type HDC	subject <b>デッキクレーンウインチ周りのボルト・ナットの 緩み点検の実施のお願いについて</b>	Ref <b>AS-DC11-001</b>
		Date 2011年3月4日

【ボルト折損箇所詳細について】

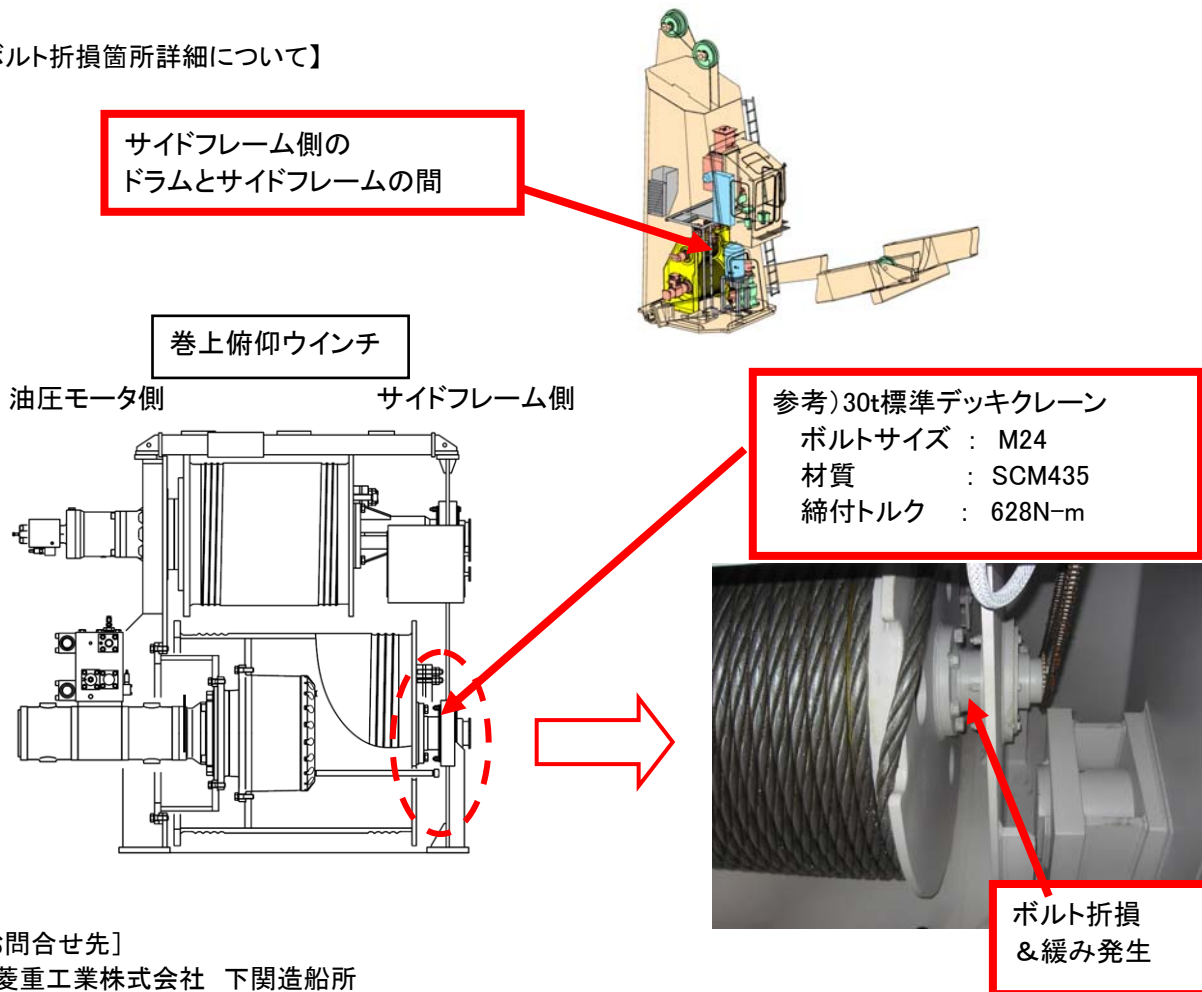
さて弊社デッキクレーン(就航船)におきまして、巻上俯仰ウインチの締付ボルトが折損し、異音が発生するという事象が発生しております。

今回の事象に至った要因につきましては、製作当初のボルト締付力不足と思われるボルトの緩み(締付力の低下)により、締付ボルトの内部応力が上昇し、最終的に切断に至ったものと推定されます。

折損したボルトの位置は下図の通りです。(当該ボルトは、巻上ドラムシャフトの分割構造部の締付ボルトで、位置的には巻上、俯仰ウインチ装置のサイドフレーム側に位置し、通常死角になる場所にあるため、意識的に点検をしなくては緩みに気付きにくい部分です。)

誠にお手数ですが、至急当該部のボルトの点検を実施の上、緩みが発生している場合は増し締めを実施いただきますようお願い申し上げます。

また、締付ボルトの緩みは重大な事故に繋がる恐れがありますので、取扱説明書にも記載させていただいておりますとおり、ウインチ周りのボルトを含め機器全般のボルト/ナットにつきまして、定期的な点検、増し締めをお願い致します。(ウインチ周りにつきましては、サイドフレーム側/油圧モータ側、また巻上用/俯仰用の双方の点検をお願い致します。)
